OGGETTO **Presentazione osservazione.**

Progetto: S.S. 67 "Tosco-Romagnola" per i lavori di adeguamento del tratto tra la località S. Francesco in Comune di Pelago e l'abitato di Dicomano. Variante di Rufina (FI). Lotto 2A-2B

Procedura: Valutazione Impatto Ambientale

Codice Procedura: 11222

Foto 1 – vecchia cartografia, a sinistra la Torre

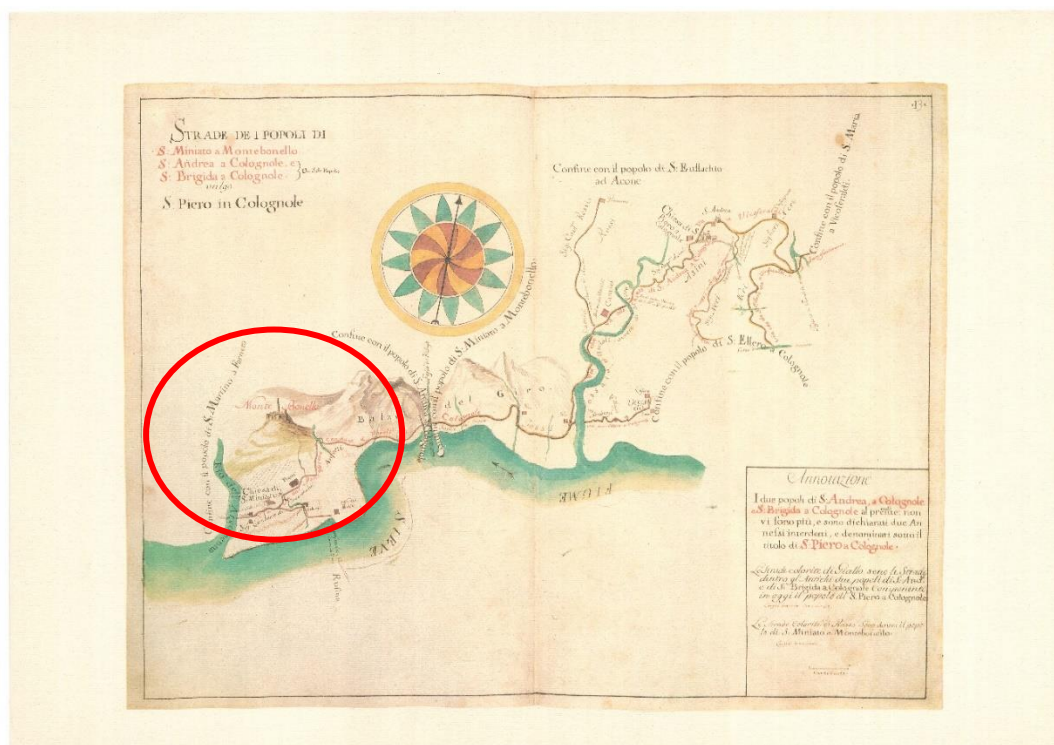
Il Viadotto sul Torrente Argomenna, taglia di netto queste visuali panoramiche cambiando per sempre l'aspetto paesaggistico e ambientale di questa zona (**compreso i venti**, sui quali non ci sono studi a corredo della VIA).

Foto 5

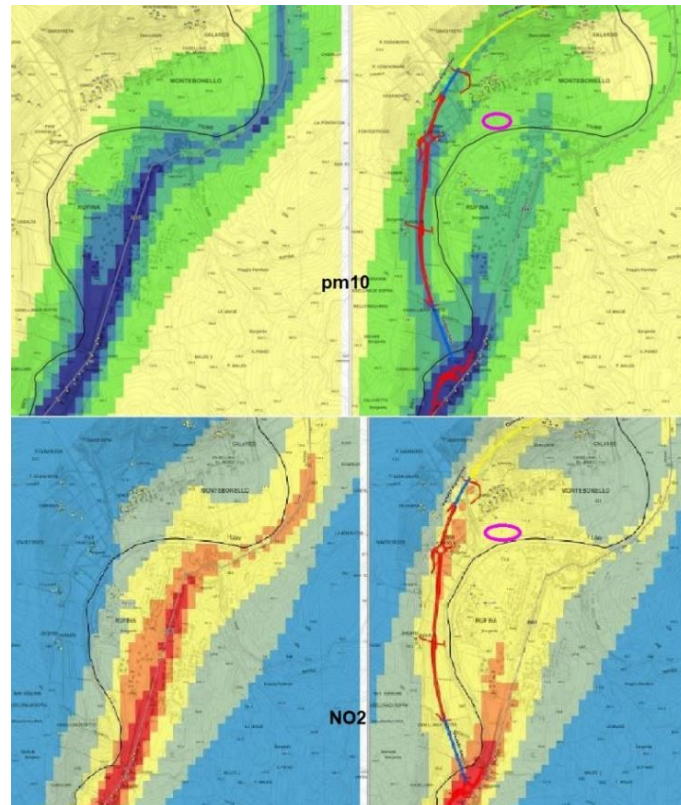
Oltre a questa mancanza, notiamo che comunque sia, in questa area, vi sarà un accumulo degli inquinanti visto lo sbocco anche della vicina galleria (a ridosso anche dei molti edifici che si trovano in quella zona). Per correttezza diciamo che la fabbrica insalubre è rimasta al centro del paese, e in un certo senso lo è anche di Rufina, anche se è separata dal fiume Sieve. Nella foto 5, il cerchio in rosa (a dx) è l’area dove è situata la fabbrica (in quella zona ci sono anche altre attività artigianali).

Nelle fotosimulazioni delle emissioni NO2, ci sembra strano anche che tutto il centro di Rufina (eccetto davanti alla Coop), rimanga tra 0,5 e 1 (mcg/mc – colore giallo). In quanto c’è anche la Stazione Ferroviaria con diversi parcheggi sempre pieni di auto, ed una circolazione interna che crea un movimento dovuto agli spostamenti tra scuola, lavoro, servizi, sport, quasi esclusivamente sempre nelle ore di punta. Ed è impensabile immaginare di diminuire il traffico interno e/o generato dalle attività locali, o che coloro che arrivano da Pontassieve o Dicomano, possano preferire la nuova variante per arrivare nel centro abitato di Rufina (con dispendio di km. inutili). A Rufina c’è anche un distributore di benzina, che si presume possa essere attrattivo per gli automobilisti per rifornirsi del carburante, anch’esso determina movimento dei mezzi in quel luogo (pesanti e non).

Foto 9

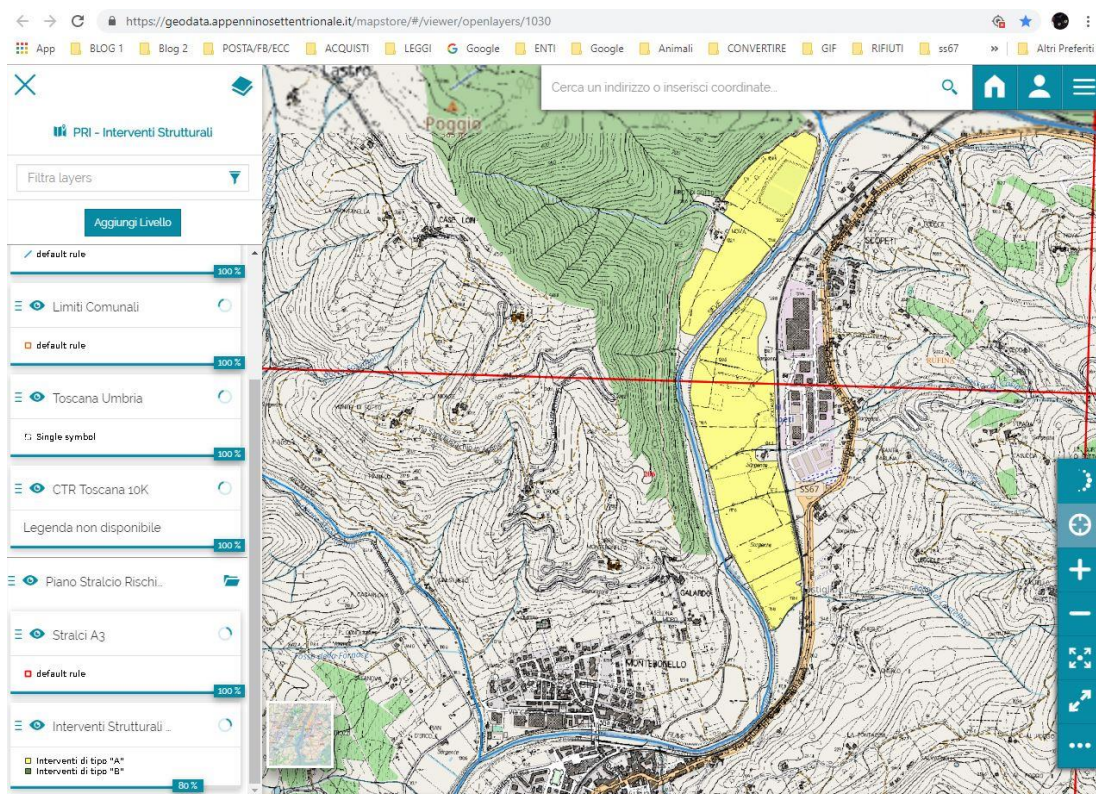
I piloni del viadotto che esce dalla galleria per congiungersi alla rotatoria di Scopeti, ricadono in gran parte nella cassa di espansione in riva sinistra del fiume Sieve, dividendola in due. **Eventuali volumi compensativi alla naturale espansione dell'acqua in caso di esondazione, e per non aggravare il RISCHIO a valle, da dove vengono recuperati? Lo ribadiamo anche più avanti.**

Foto 17

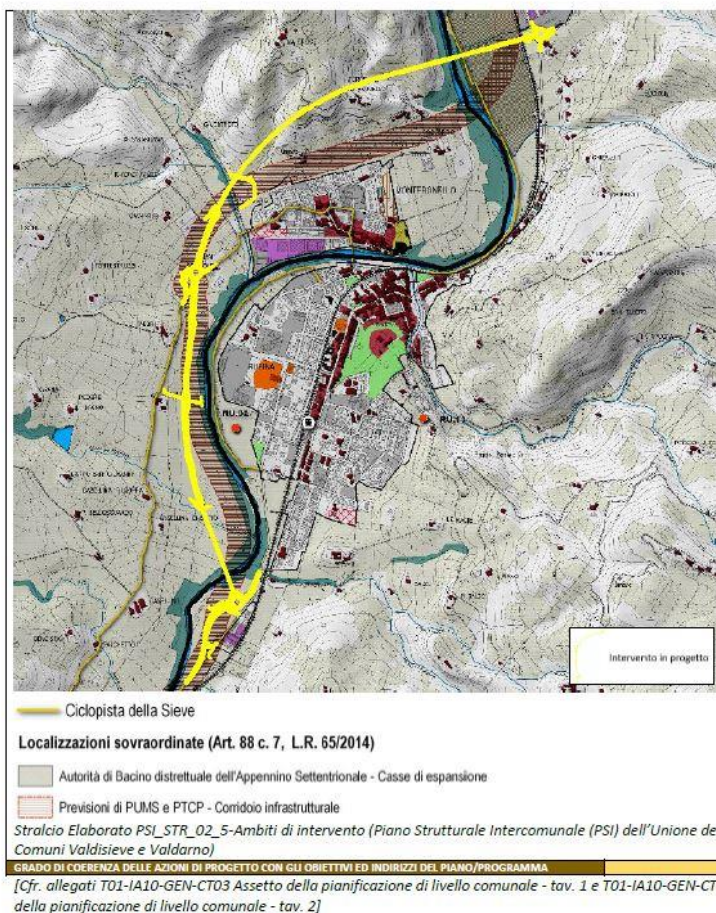
Inoltre percorre un tracciato completamente al di fuori del corridoio infrastrutturale previsto che era stato lasciato abbastanza largo proprio per permettere di adagiarsi il nuovo tracciato, anche se avesse avuto bisogno di qualche correzione, comunque rimanendoci dentro. Foto 17

E meno male che, sul lato di Pontassieve, dove scorre quasi per intero il progetto, doveva essere quasi tutto in “armonia” morfologica e seguire i lineamenti del paesaggio (con diversi tratti definiti “a tasca” ecc.). Anche la stessa Relazione del RU Pontassieve- Elab. A, si esprimeva in modo simile: *“L’insieme delle trasformazioni, compresa quella più importante del nuovo tracciato stradale della statale 67, dovrà essere pensato, progettato e realizzato tenendo conto dello straordinario paesaggio che attraversa questo territorio e della sua fragilità dovuta ai due fiumi, Sieve e Argomenna, che lo attraversano”*.

Foto 21

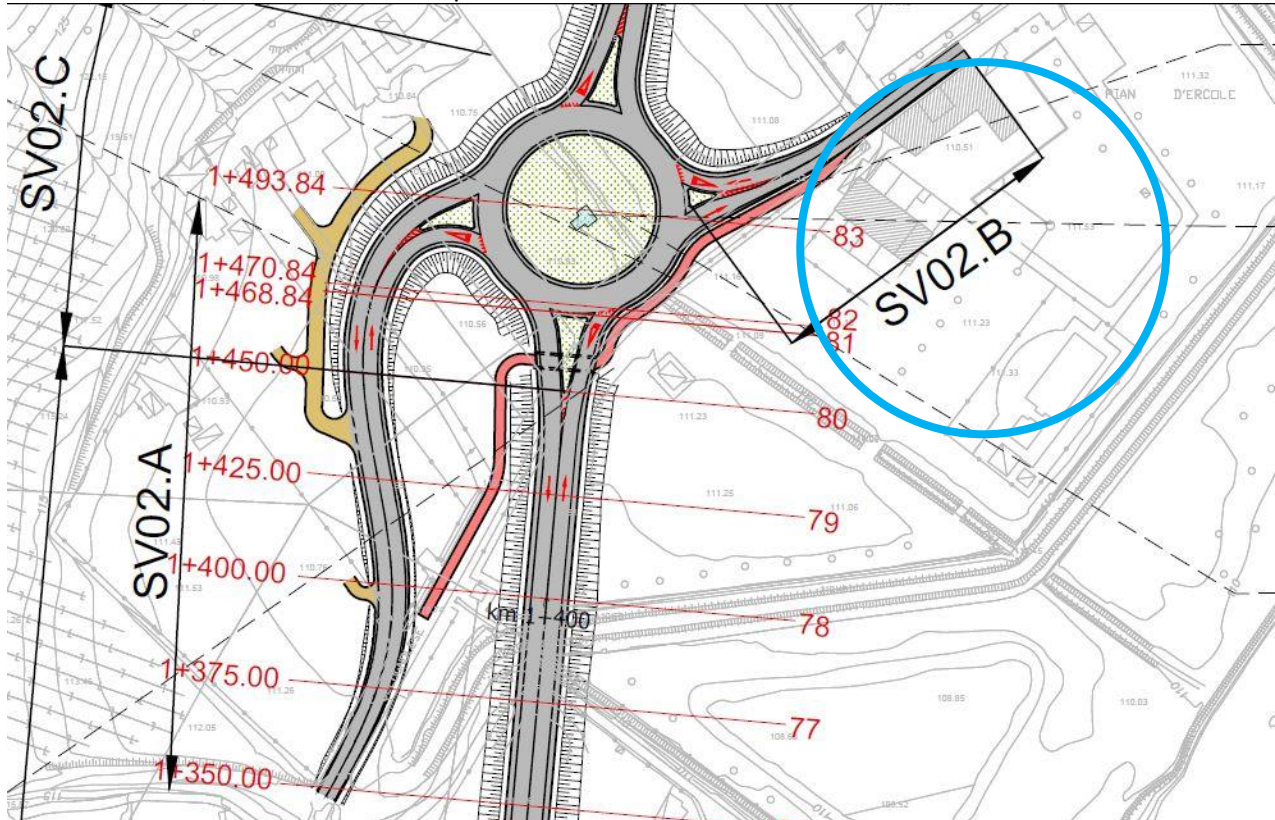
Intanto partiamo dal solito **rilevato** rispetto al piano di campagna: come si vede nelle foto 21 (T011A20GENPP01), 22 (rendering simulato) e 23 (Google Maps), l'**uscita** per Montebonello finisce quasi direttamente dentro alle finestre dell'Albergo Pian d'Ercole Resort (attualmente in vendita – cerchio blu). L'uscita è ancora in rilevato (stando al rendering) e passa proprio davanti al cancello e alle finestre della casa colonica principale (da dove passerà poi anche la mini pista ciclabile), e circa alla stessa altezza della palazzina dei mini appartamenti (subito sulla destra).

Nei campi dove è prevista la rotatoria ci sono diversi **canali di raccolta dell'acqua** proveniente dai campi e vigne sovrastanti, anch'essi pieni di fossi che si ricollegano a quelli in piano che poi defluiscono in Sieve. I 2 fossi principali rimangono completamente **TOMBATI** (come si evince dalle planimetrie) a causa: uno della rotatoria stessa, uno sia dallo svincolo ovest che dal tracciato principale (tutti in rilevato) minimo di 4 metri. Soprattutto quello sotto la rotatoria è già oggi causa anche di allagamenti dei campi durante piogge intense perché il materiale che viene portato dalla collina tende ad ostruirlo lungo il percorso, formando dei tappi. Che il materiale, durante la pioggia, venga trasportato dall'alto verso il basso sembrerebbe cosa palese da capire, a meno che non si faccia passare una tubazione enorme sotto strada fino alla Sieve (che piano piano però si riempirebbe, i contadini di quegli orti lo sanno bene, basta chiederlo a loro), ma non ci sembra di aver capito che sia così. Quindi quando ci saranno piogge intense quel punto costretto tra i rilevati di rotatoria, uscite e tracciato, diventerà una bella piscina.

Foto 24 pozzi e derivazioni

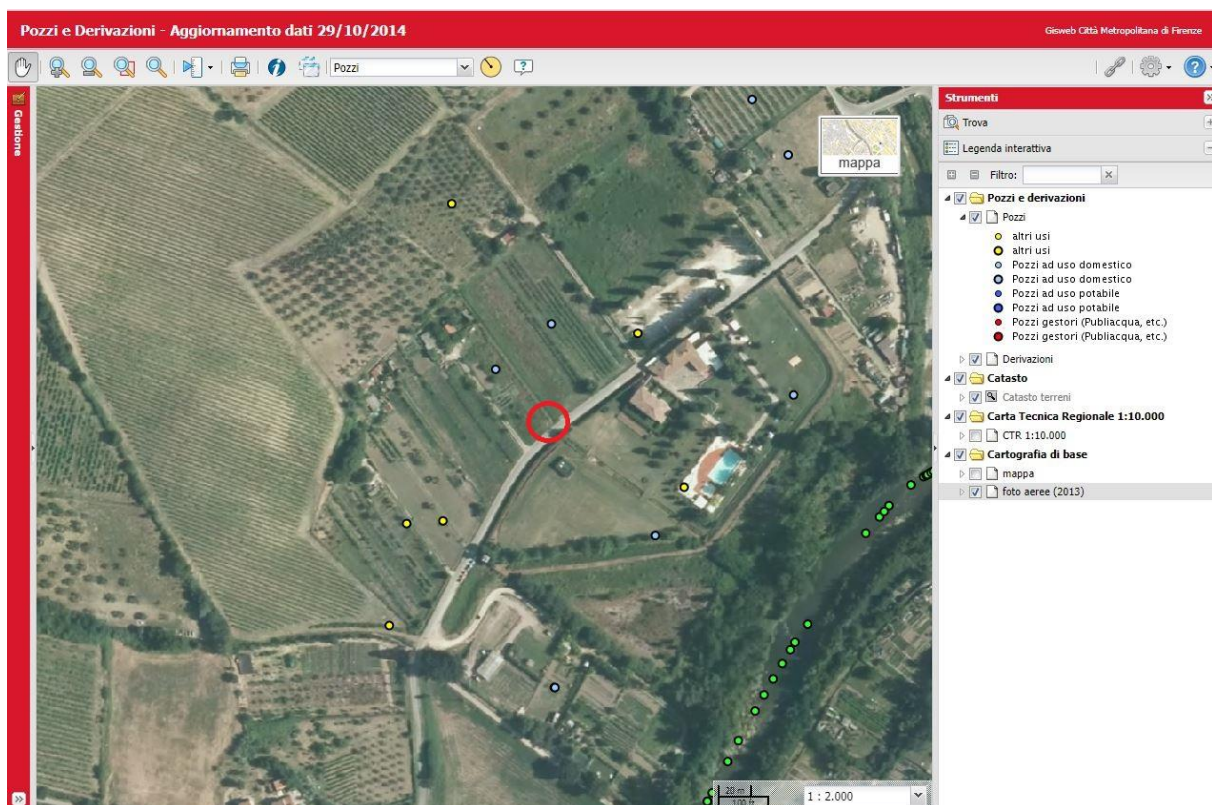
Addirittura un POZZO, a servizio di 3 famiglie (oltre agli orti) che vi hanno la residenza, RESTA completamente SOTTERRATO sotto la ROTATORIA. Stiamo scherzando? Foto 24

Nella foto sopra l'immagine della [mappa](#) dei pozzi e derivazioni della Città Metropolitana di Firenze, che tuttavia non è aggiornata, oltre a quello in rosso ne mancano anche altri (l'ultimo aggiornamento risale al 2014).

Foto 29 – carreggiata dove si fermano i camion con le auto in sosta

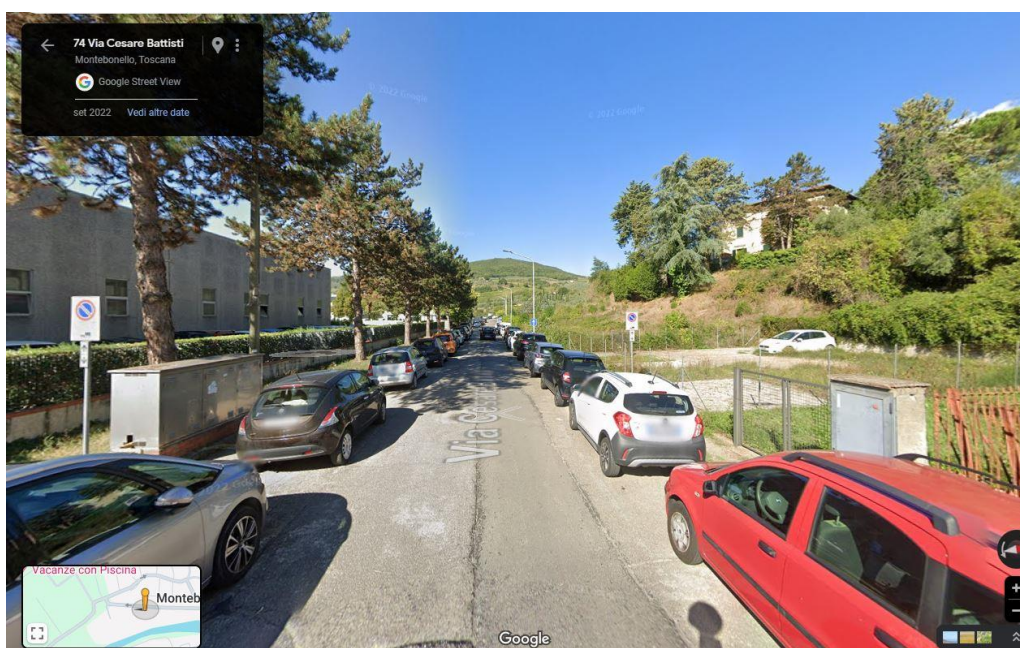
Per tentare di risolvere il problema, si potrebbe provare anche ad ipotizzare, per esempio, un cambio dei sensi unici nella frazione di Montebonello (che avevano una ragion d'essere per motivi di sicurezza), o che si possa ripristinare il doppio senso di circolazione in entrambe le strade ora a senso unico. Ma la cosa non sarà fattibile perché sono entrambe strette e non consentono facilmente gli scambi tra auto e camion. Già adesso, che Via Cesare Battisti è a senso unico, i camion si fermano in doppia corsia (rispetto alle auto in sosta), determinando già ora problemi di scorrevolezza del traffico (foto 29). Inoltre, anche all'interno delle fabbriche lungo questa via (in particolare Gucci e Selasti) i piazzali interni, dove ci sono, non sempre consentono ai mezzi articolati di effettuare agevolmente le manovre all'interno, tanto è vero che preferiscono scaricare rimanendo sulla strada. Altrimenti entrerebbero già da ora, ma in genere non lo fanno.

Oppure si potrebbe ipotizzare, sempre per esempio, una percorrenza al contrario dei sensi unici. Anche in questo caso i camion articolati che arriverebbero a girare al BAR di Montebonello metterebbero in serio pericolo sia pedoni che marciapiedi che abitazioni. Vedere per credere.

Foto 29 - RU Pontassieve tav. D1+D3-strade storiche

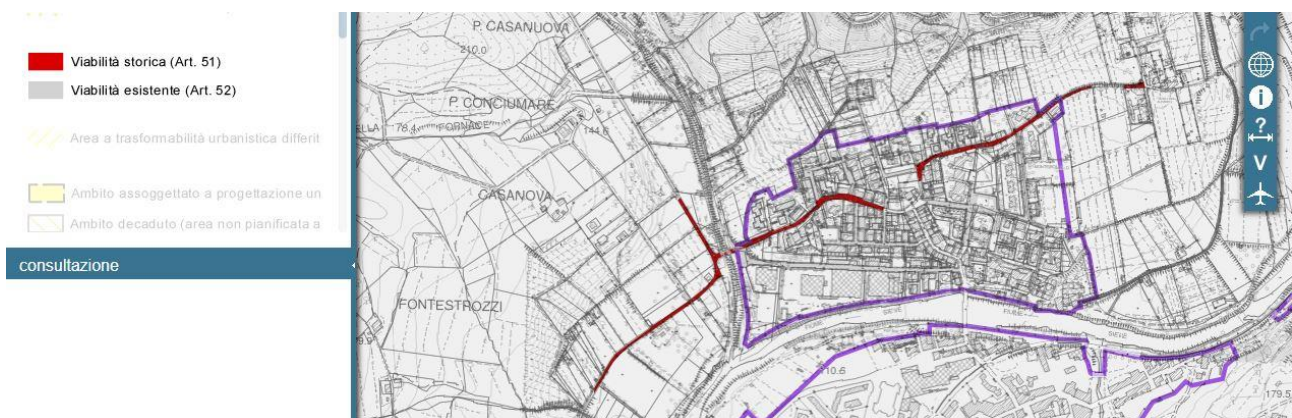
Precisiamo anche che, stando all'art. 51 delle NTA del Regolamento Urbanistico di Pontassieve, per le strade storiche (Foto 29) valgono le seguenti PRESCRIZIONI: “**Articolo 51 - Viabilità storica**
Della viabilità storica, i cui elementi sono indicati, sia nel territorio rurale e aperto che nel sistema insediativo, dalle tavole contrassegnate con d1) e d3) del presente regolamento urbanistico, è prescritto il mantenimento nei relativi aspetti strutturali, quali il tracciato, la giacitura e le caratteristiche dimensionali, nonché, ove si siano conservati, o siano recuperabili, negli aspetti costruttivi e formali sia delle strade che dei relativi elementi di supporto e di arredo, quali i muri di recinzione latitanti e quelli di sostegno e di contenimento, e simili, salva la possibilità, nei tratti ad elevata pendenza e previa richiesta di provvedimento di assenso, di sostituire la pavimentazione presente con conglomerati cementizi o con altri materiali ritenuti idonei da questa Amministrazione”²³.

Quindi la cosa è irrisolvibile? Chi doveva studiare-analizzare queste cose? Chi e quando ci spiegherà come risolvere questi problemi?

Foto 30

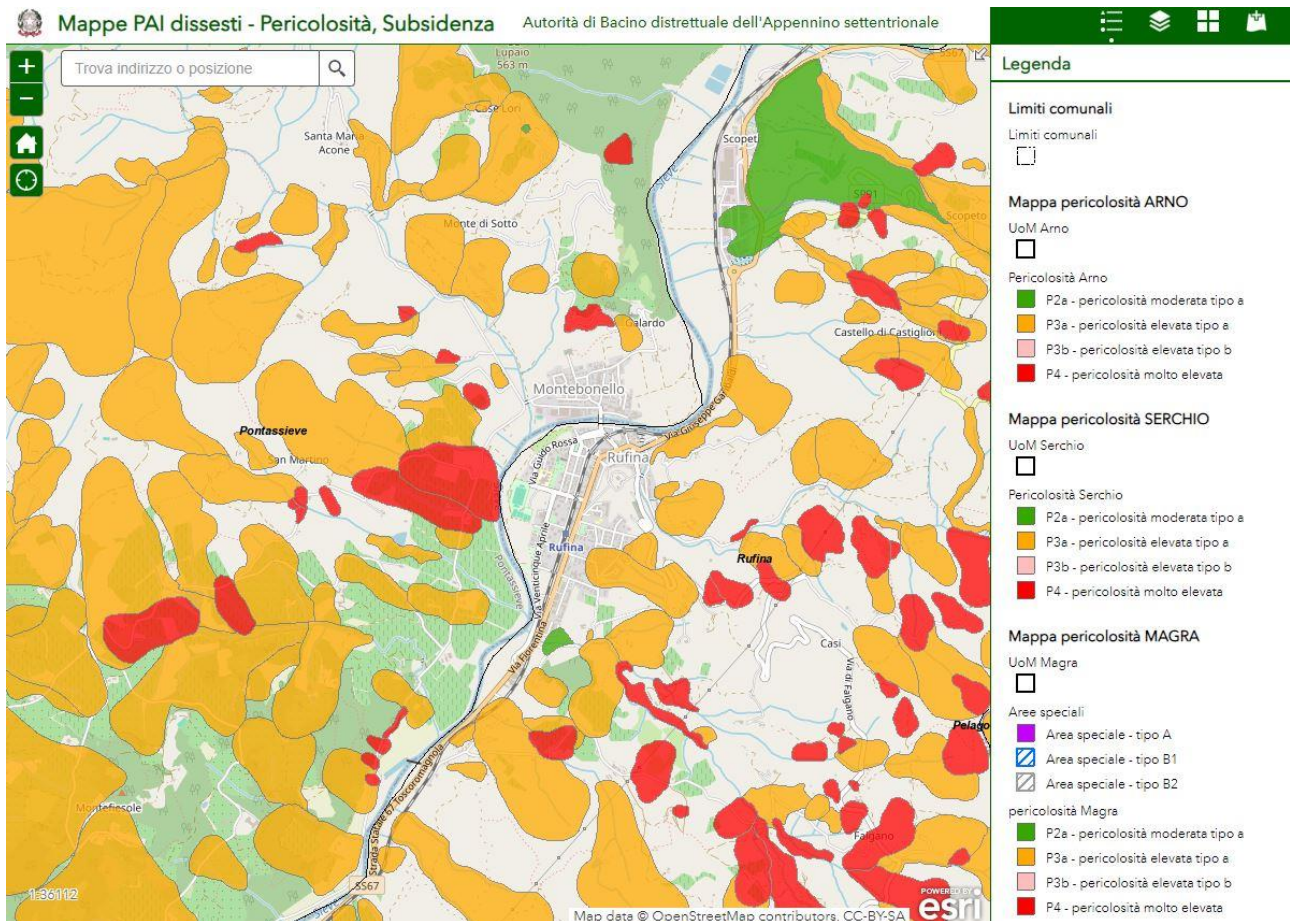
Del punto 4, ovvero della **tavola** delle aree sottratte all'esonazione con i dettagli delle aree in cui invece i volumi saranno recuperati, non c'è traccia. Anche del punto 5, ma forse lo abbiamo perso, non troviamo dove sia la **verifica dei percorsi dell'acqua a tergo dei rilevati** (immaginando che per rilevati si intendesse, allora, i piloni).

A tal riguardo facciamo notare come il Genio Civile²⁵, nel 2017, su dei lavori effettuati nell'agglomerato in Loc. La Torre di Montebonello, PRESCRIVEVA: *“le indicazioni a conclusione della relazione geologica integrativa (**realizzazione di micropali** allo scopo di proteggere il fabbricato da eventuali **FUTURE EVOLUZIONI dello stato della scarpata sottostante**) DEVONO essere considerate **PRESCRITTIVE**”*. Con l'augurio che in tutta l'area percorsa dal tracciato non si vadano a peggiorare le cose e a risvegliare frane inattive e/o potenzialmente instabili, per non pensare a quelle attive.

Foto 32 – vigne girapoggio e trasversali

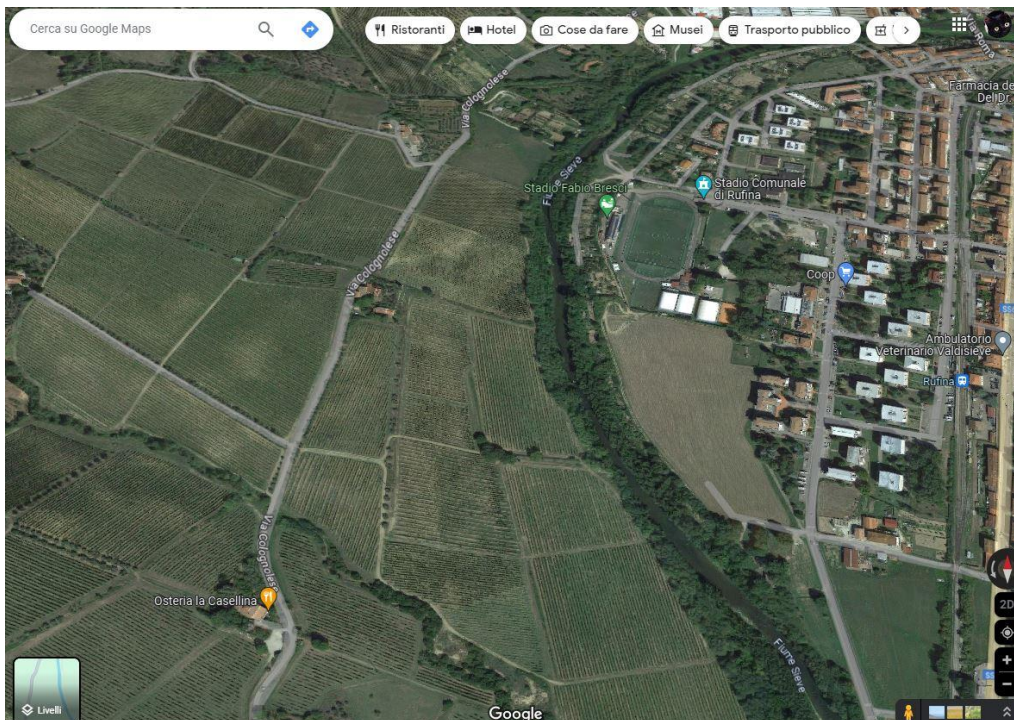
Come si può vedere dalla foto 32 tratta da Google Maps, si vedono bene i vigneti che sono orientati in modo diverso gli uni dagli altri. Creando queste sfumature di verde che sfumano poi sui filari ripariali lungo il fiume Sieve. Vigneti che saranno tagliati dal tracciato in oggetto (con un impatto negativo anche per tutte le altre caratteristiche del progetto).
